## SS38 "dello Stelvio" - Tangenziale Sud di Sondrio

**Nuovo attraversamento in viadotto della linea ferroviaria Sondrio-Tirano e nuove connessioni alla viabilità locale tra le Pk 40+000 e la Pk 40+700 nei Comuni di Sondrio e Montagna in Valtellina**

### RELAZIONE TECNICA DI RISCONTRO INTEGRAZIONI VIA

Relazione tecnica di riscontro alle richieste di integrazioni - VIA

Figura 1 - Planimetria con ubicazione punti di monitoraggio ambientale

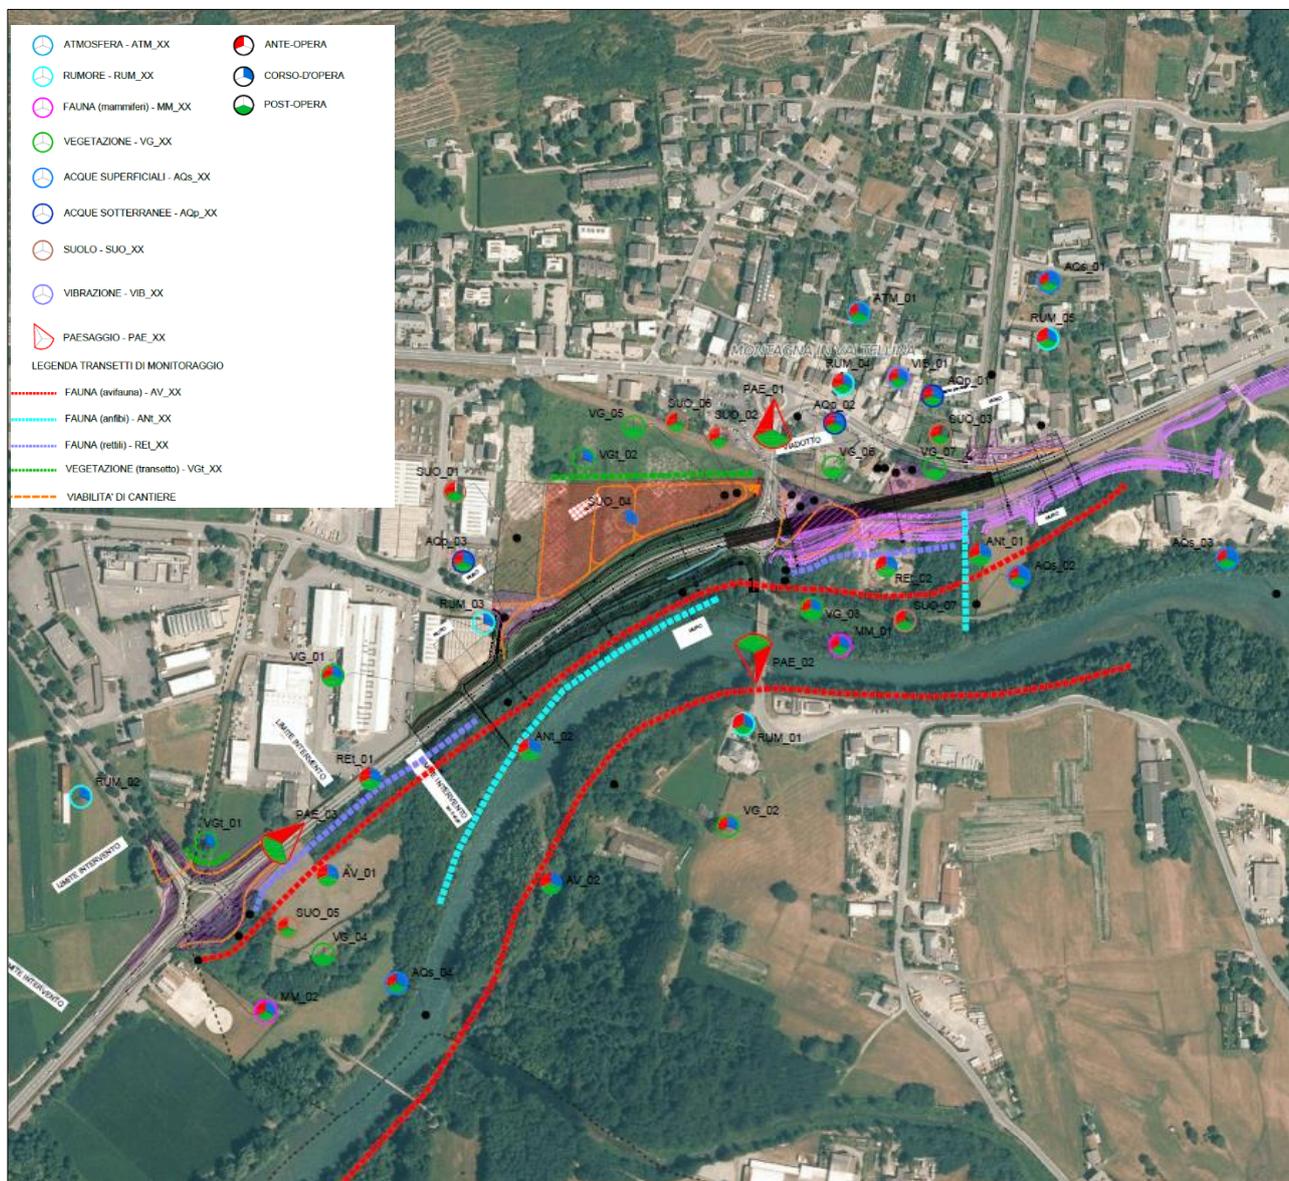
*1.1.b prevedere il monitoraggio della componente ambientale paesaggio.*

La componente paesaggio è stata inserita nel piano di monitoraggio ambientale. Per i dettagli, si rimanda ai seguenti elaborati revisionati: T00MO00MOARE01B; T00MO00MOACT01B; T00MO00MOACR01B; T00MO00MOAEC01B; T00MO00MOAEC02B. Per pronta evidenza, si riporta di seguito uno stralcio della planimetria dei punti di monitoraggio.

Figura 3 - Ubicazione area di cantiere alternativa

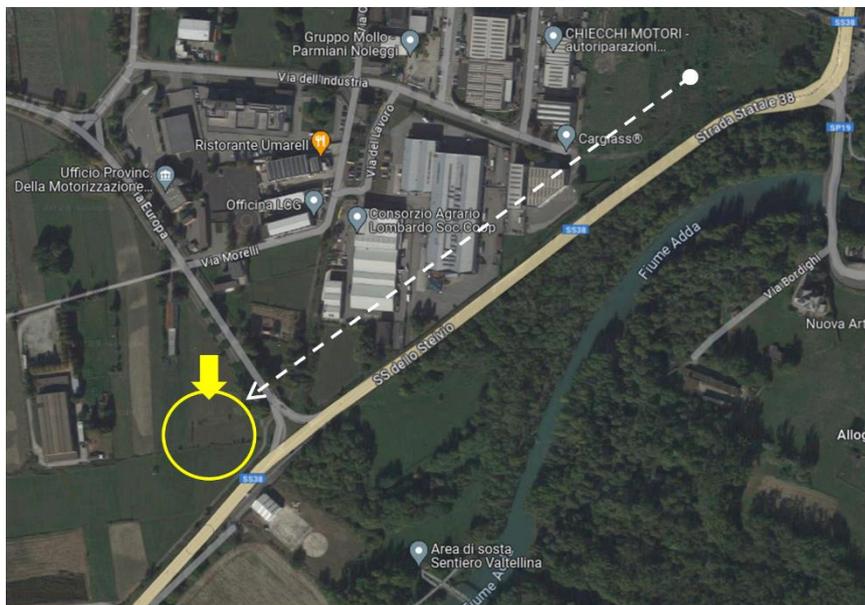
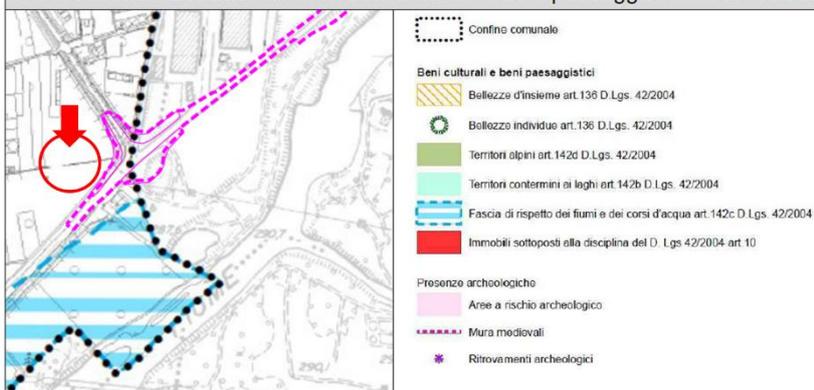
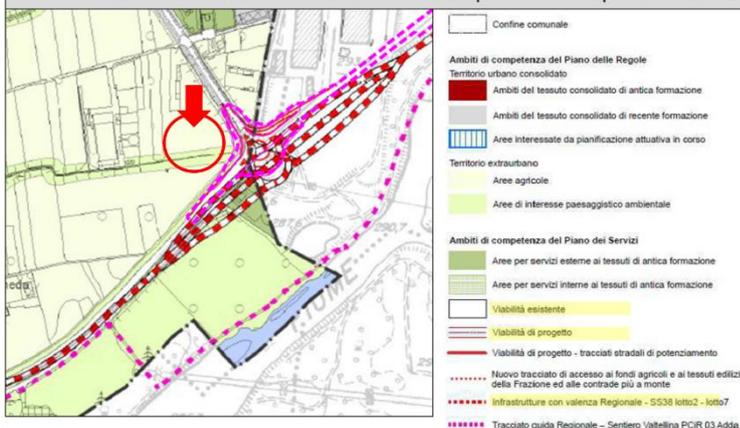
2.2.a motivare la necessità della presenza di 6 cantieri operativi per un'opera di ridotte dimensioni. valutare la possibilità di delocalizzare le attività dei cantieri operativi che insistono su aree vulnerabili, come ad esempio il cantiere 2 che interessa formazioni ripariali o il cantiere 6, in cui sono presenti boschi di latifoglie a densità media e alta, analizzandone i benefici o gli eventuali ulteriori impatti ambientali.

Tuttavia, nell'ottica di delocalizzare le attività dei cantieri operativi, è stata verificata la possibilità di posizionare quota parte delle aree di stoccaggio (cantiere operativo 1), attualmente previste in continuità del cantiere base CB, in comune di Montagna in Valtellina, in un sito alternativo potenzialmente confacente alle esigenze del cantiere, in termini di superfici e di miglioramento degli impatti, distante 500 m circa.

Il sito alternativo, che potrà essere approfondito e sviluppato nella successiva fase di progettazione esecutiva, è situato in adiacenza di via Europa e della SS38, in comune di Sondrio, e presenta una destinazione urbanistica "territorio extraurbano-aree agricole" (PGT Comune di Sondrio) e non si rilevano particolari vincoli paesaggistico-ambientali (cfr. elaborato T00IA20AMBCO03A).

Di seguito, si riportano alcune immagini della suddetta area, e per i dettagli della rimodulazione delle aree di cantiere si rimanda all'Allegato 1 in calce alla presente relazione.

Figura 5 - Estratto dell'elaborato: Fotopiano degli interventi di inserimento paesaggistico, ambientale e architettonico

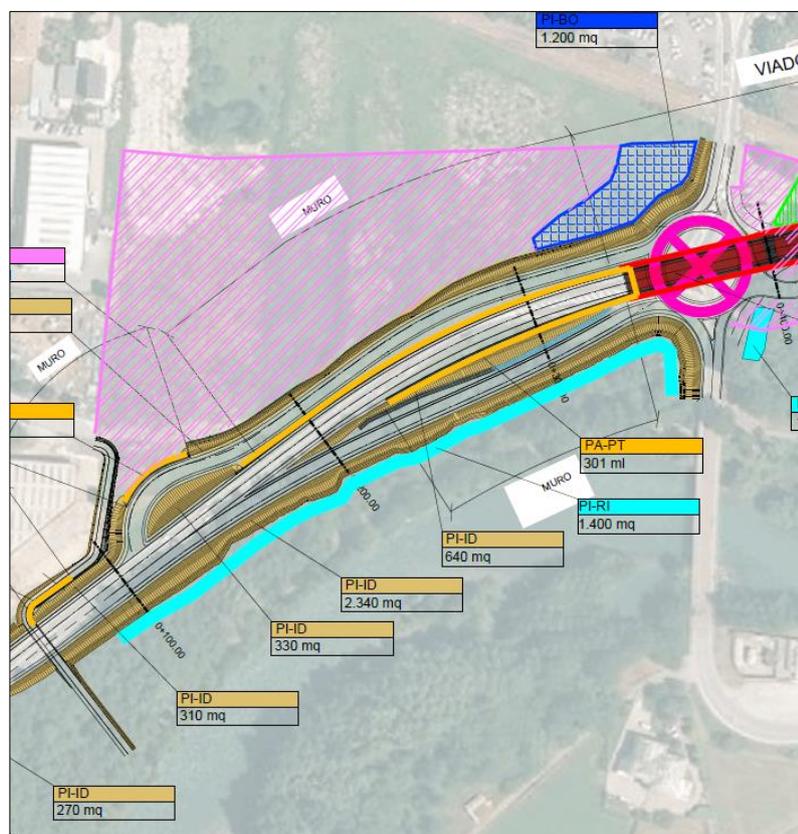
4.1.a specificare se la fascia arboreo arbustiva riportata nella sezione C-C della tavola "sezioni tipo e dettagli interventi di inserimento paesaggistico, ambientale e architettonico" viene estesa lungo tutto il tracciato confinante con la vegetazione ripariale.

Si conferma il prolungamento dell'intervento denominato PI-RI per tutta la fascia sopra menzionata fino alla nuova pista ciclopeditonale. Di seguito, si riporta un estratto dell'elaborato "Fotopiano degli interventi di inserimento paesaggistico, ambientale e architettonico", codice T00IA03AMBCT09A.

Figura 6 - Stato ante operam diurno (in viola tratteggiato la ZPS - Bosco dei Bordighi)

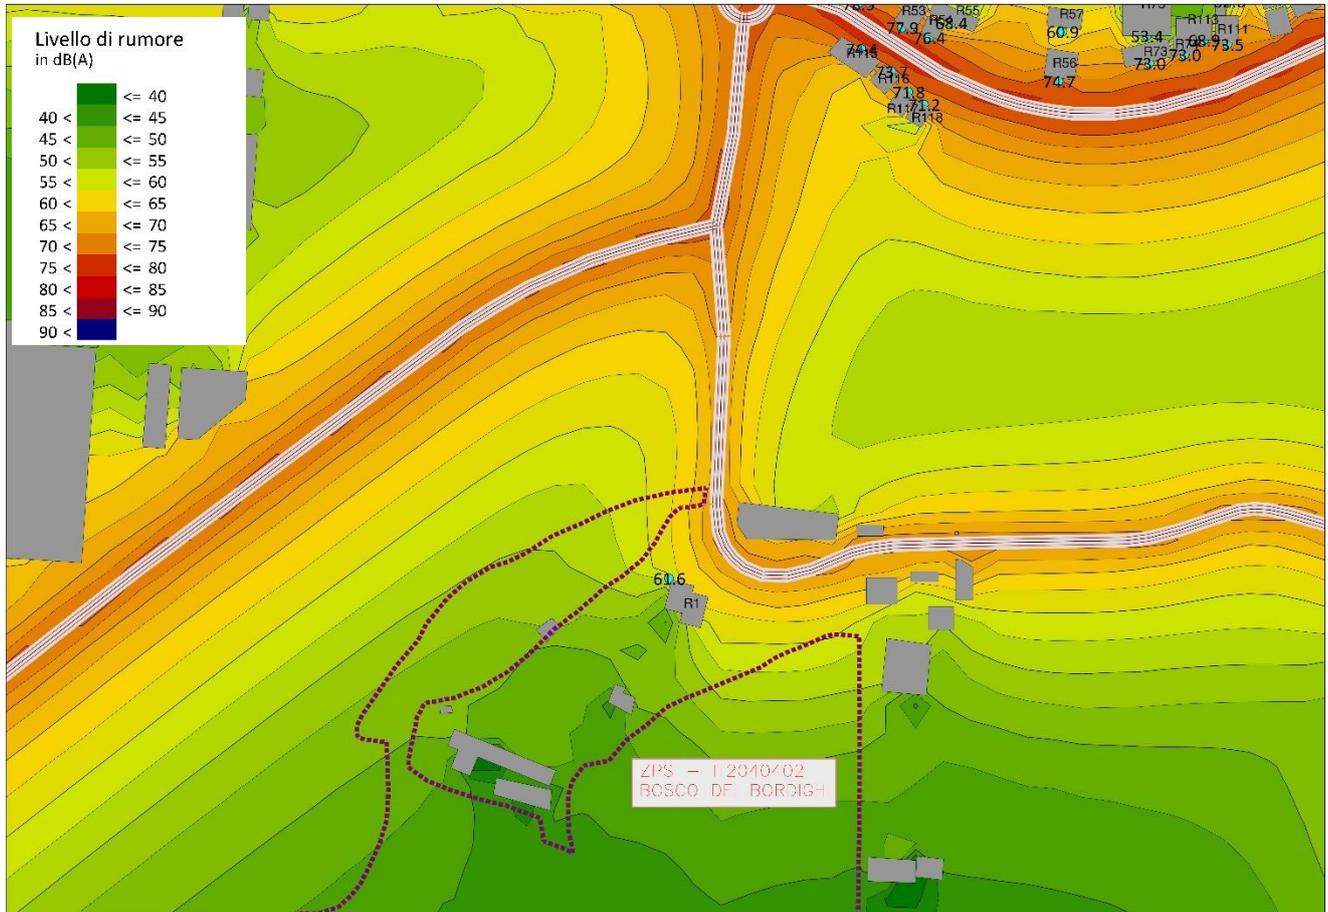
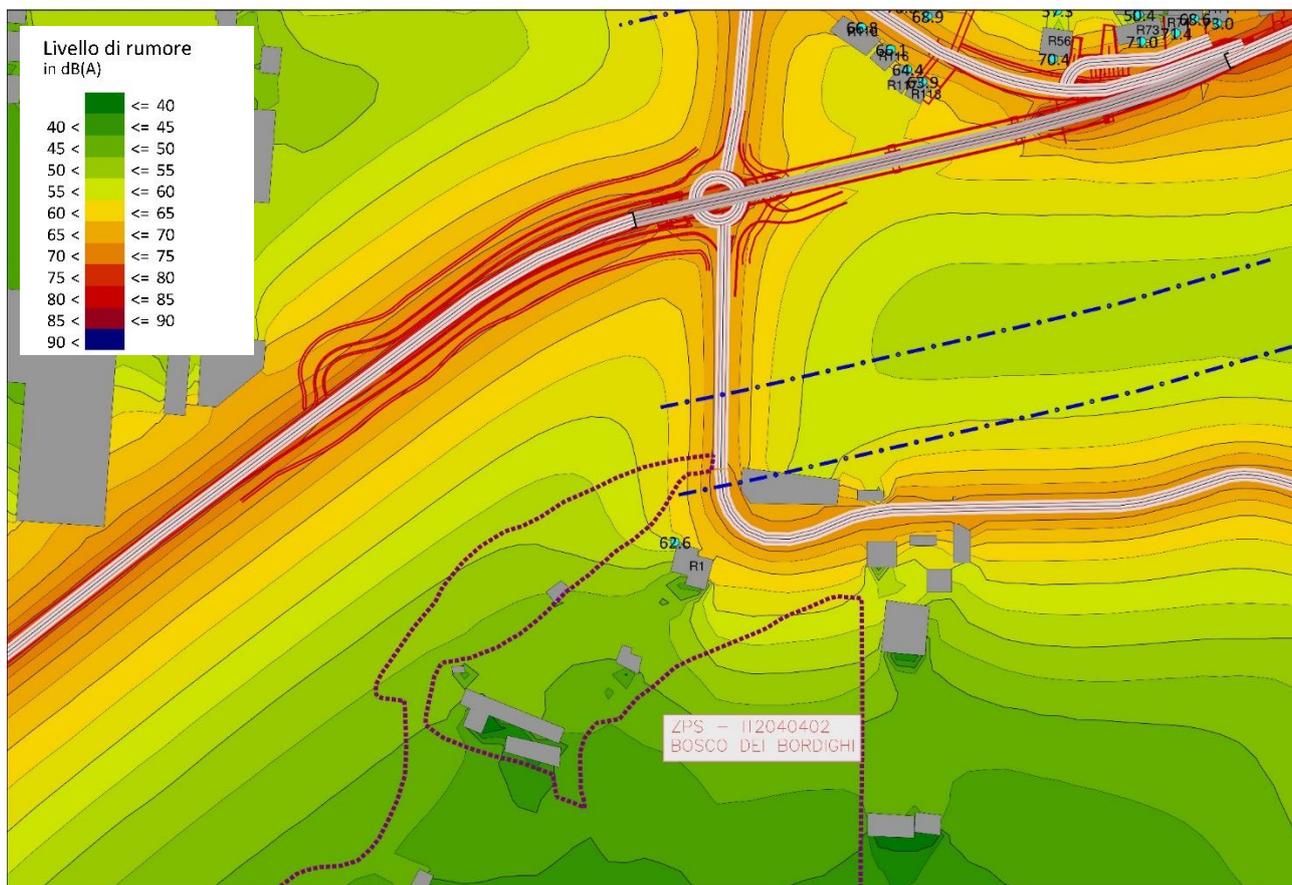
*Quale misura di mitigazione del disturbo acustico, si chiede di prevedere l'istallazione di idoneo rivestimento con pannelli fonoassorbenti per l'intero tratto del cavalcavia e delle rampe di accesso lungo il lato sud (in quanto tratto più prossimo alla Riserva Naturale);*

Relativamente alla rampa sud, dall'analisi delle emissioni sonore ante *operam* e post *operam* si denota una assenza di modificazione dei livelli sonori in corrispondenza del perimetro dell'area vincolata. Si riporta di seguito degli stralci cartografici con sovrapposizione del limite della ZPS (in viola tratteggiato) con la planimetria delle isofoniche diurne ante *operam* e post *operam*.

Come mostrato dalle figure 6 e 7, i valori del recettore limitrofo all'area ZPS presentano un incremento minimale (da 61,6 a 62,6 db).

Relativamente all'area ricompresa all'interno della ZPS possiamo dedurre che da queste simulazioni i livelli acustici previsti sono per la quasi totalità dell'area inferiori ai 50 dB.

Per le sopra riportate motivazioni si ritiene non necessario l'inserimento di barriere fonoassorbenti. Inoltre, tali barriere fonoassorbenti si configurerebbero come un ulteriore intervento di impatto dal punto di vista paesaggistico nonché comporterebbero un incremento economico delle opere in progetto, non giustificato dagli studi condotti.

Figura 8 - Planimetria con ubicazione punti di monitoraggio ambientale

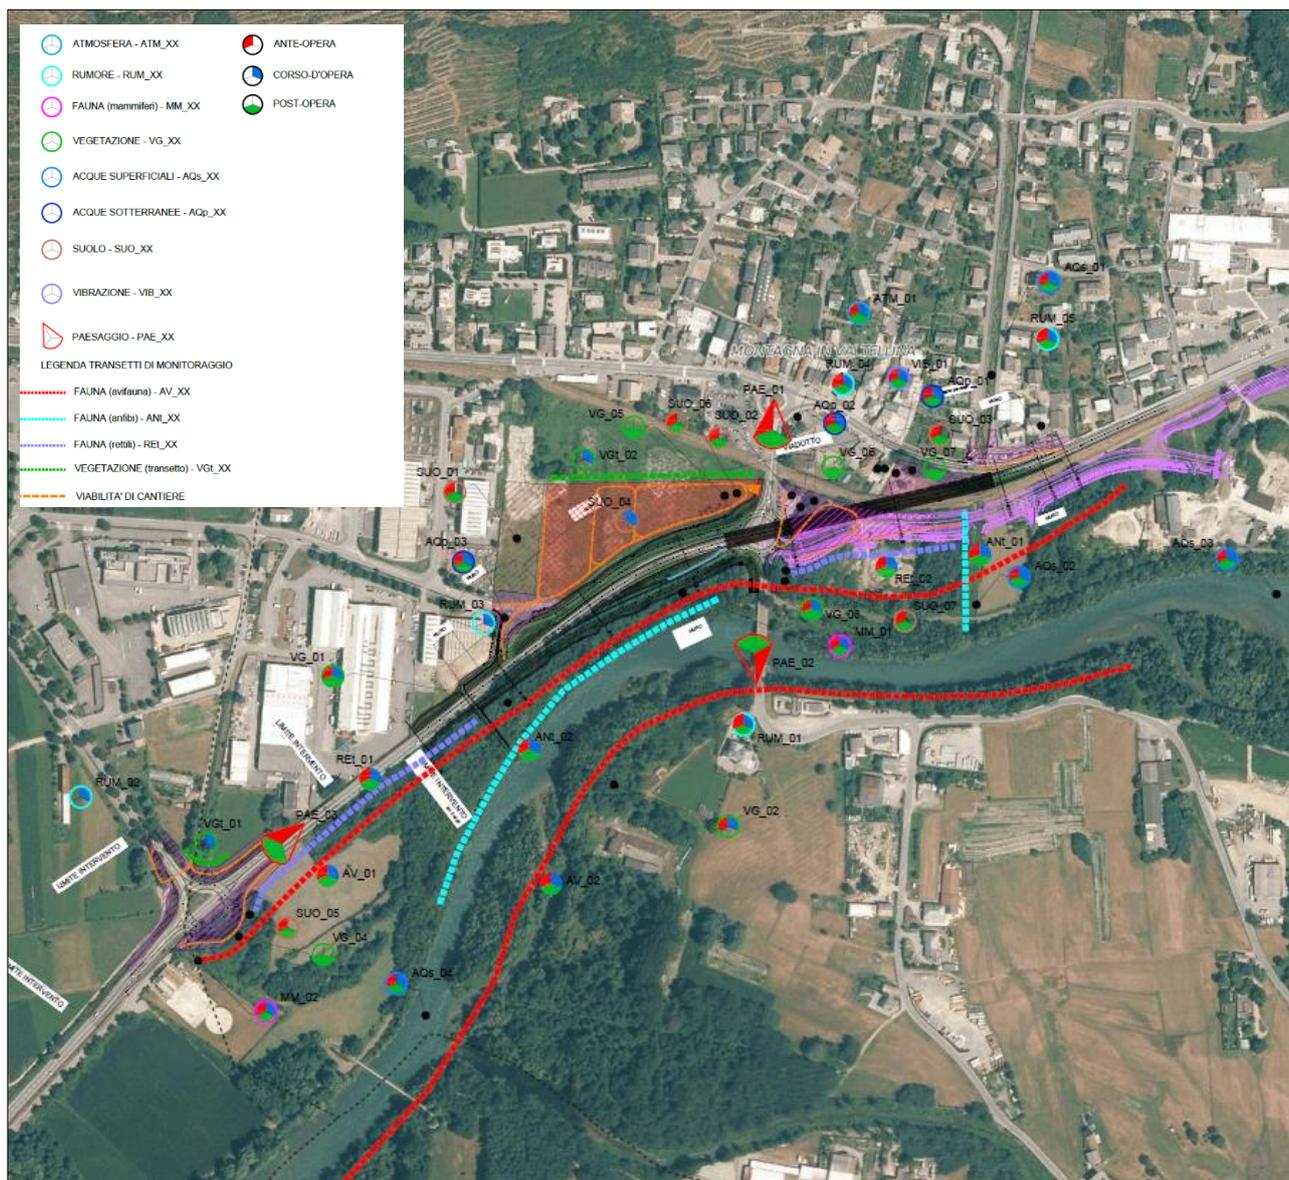
*Oltre alla stazione di monitoraggio per l'avifauna, prevista sul lato destro idrografico del fiume Adda, si chiede di prevedere anche una stazione di rilevamento sul lato sinistro idrografico all'interno della Riserva Naturale Bosco dei Bordighi (la localizzazione dovrà essere concordata con l'Ente Gestore della Riserva);*

È stato inserito nel piano di monitoraggio ambientale un transetto di monitoraggio per l'avifauna anche sul lato sinistro idrografico dell'Adda, la cui localizzazione sarà meglio concordata e definita in successive fasi con l'Ente Gestore della Riserva. Per i dettagli, si rimanda ai seguenti elaborati revisionati: T00M000MOARE01B; T00M000MOACT01B; T00M000MOACR01B; T00M000MOAEC01B; T00M000MOAEC02B. Per pronta evidenza, si riporta di seguito uno stralcio della planimetria dei punti di monitoraggio.

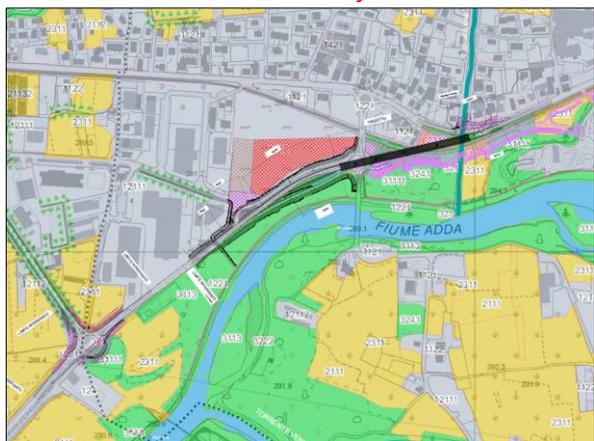
*Integrare la documentazione con un adeguato inquadramento pedologico seguendo le indicazioni riportate Linee guida SNPA 28/2020.*

Dalla sovrapposizione delle opere in progetto e della relativa cantierizzazione con la carta pedologica al 1:250.000 della Regione Lombardia, emerge come il progetto ricada interamente nel distretto del Fondovalle della Valtellina caratterizzato da suoli Fluvisol (WRB). Per i dettagli, si rimanda all'elaborato revisionato cod. T00IA10AMBRE02B.

Figura 10 - Estratto Carta dell'Uso del Suolo e pedologica

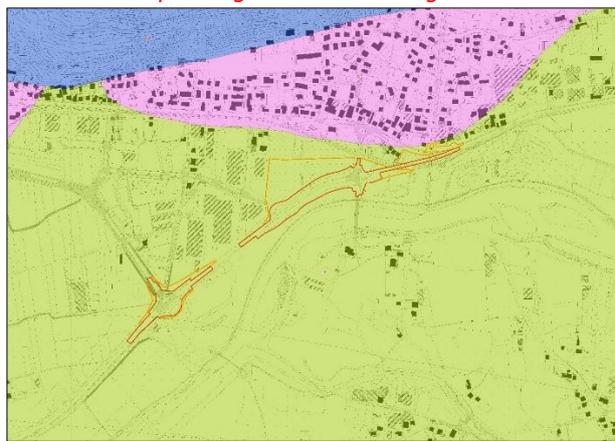
*Produrre una cartografia con sovrapposizione dei seguenti tematismi: tipologie pedologiche presenti allo stato attuale, uso del suolo attuale (Dusaf 7), impronta dell'opera in progetto, sagoma cantieri temporanei.*

Figura 11 - Planimetria con ubicazione punti di monitoraggio ambientale

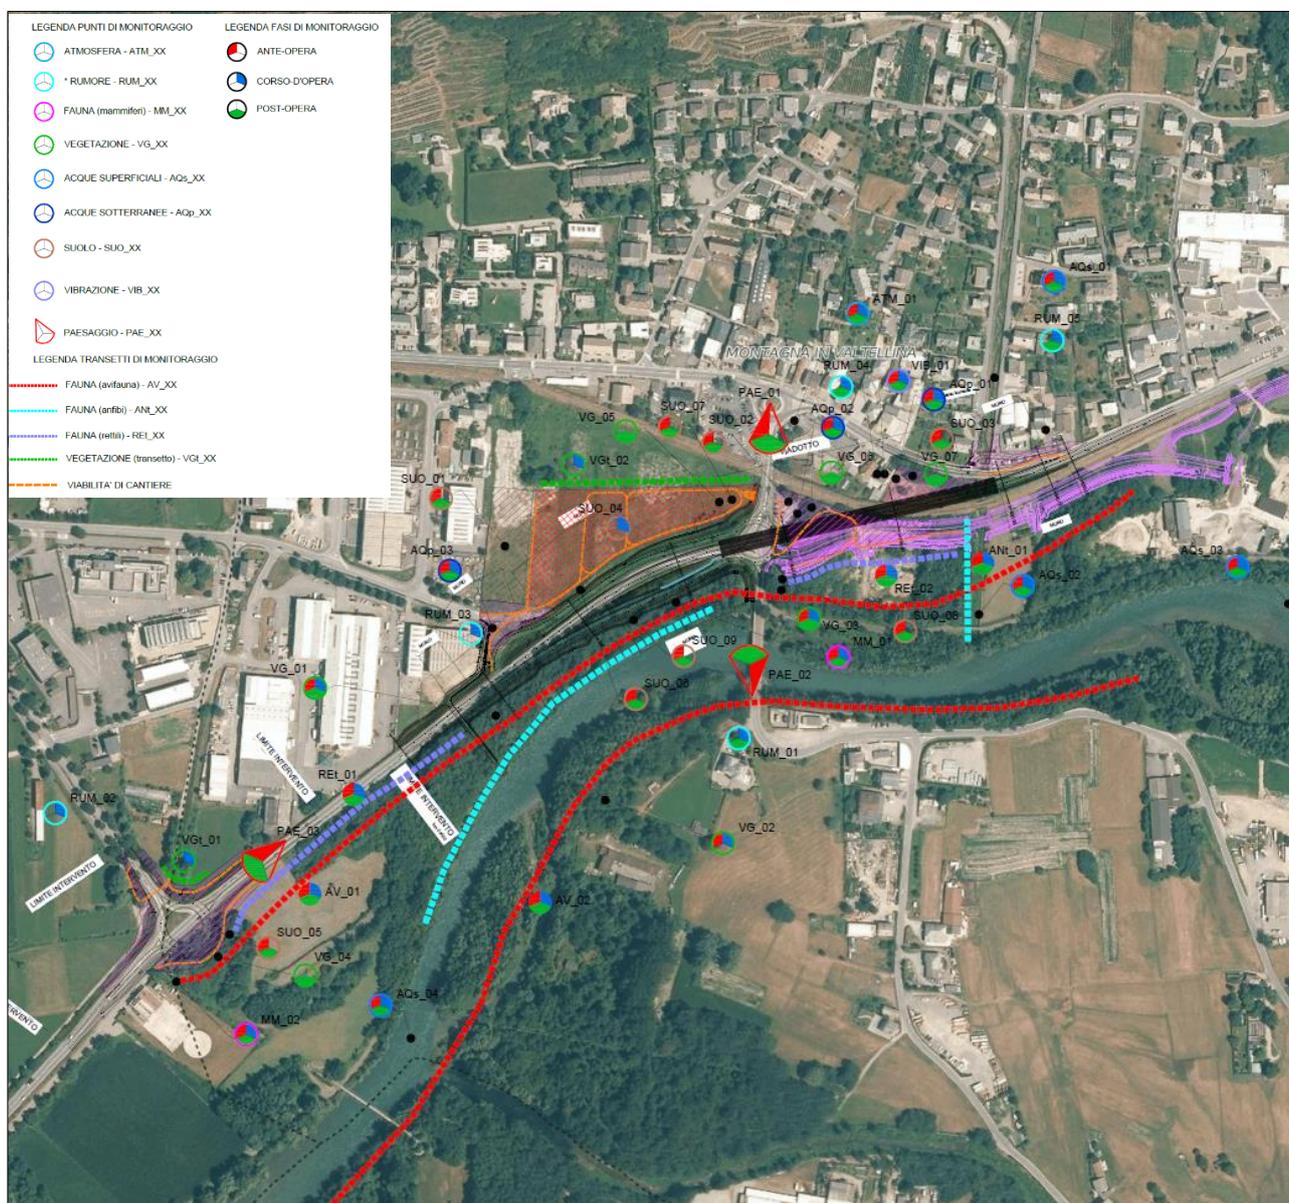
- a) Prevedere che il monitoraggio sia eseguito con riferimento alla norma UNI 9614/2017.
- b) Prevedere la possibilità di modificare/integrare i punti di monitoraggio qualora dovessero pervenire segnalazioni/esposti da parte di recettori anche non precedentemente individuati.

In merito al punto a) della componente atmosfera si fa presente che non è previsto in area di cantiere un impianto per produzione di bitume.

Per tutte le componenti e gli altri punti si rimanda ai seguenti elaborati integrati e revisionati come da richieste: T00MO00MOARE01B; T00MO00MOACT01B; T00MO00MOACR01B; T00MO00MOAEC01B; T00MO00MOAEC02B. Per pronta evidenza, si riporta di seguito uno stralcio della planimetria dei punti di monitoraggio.
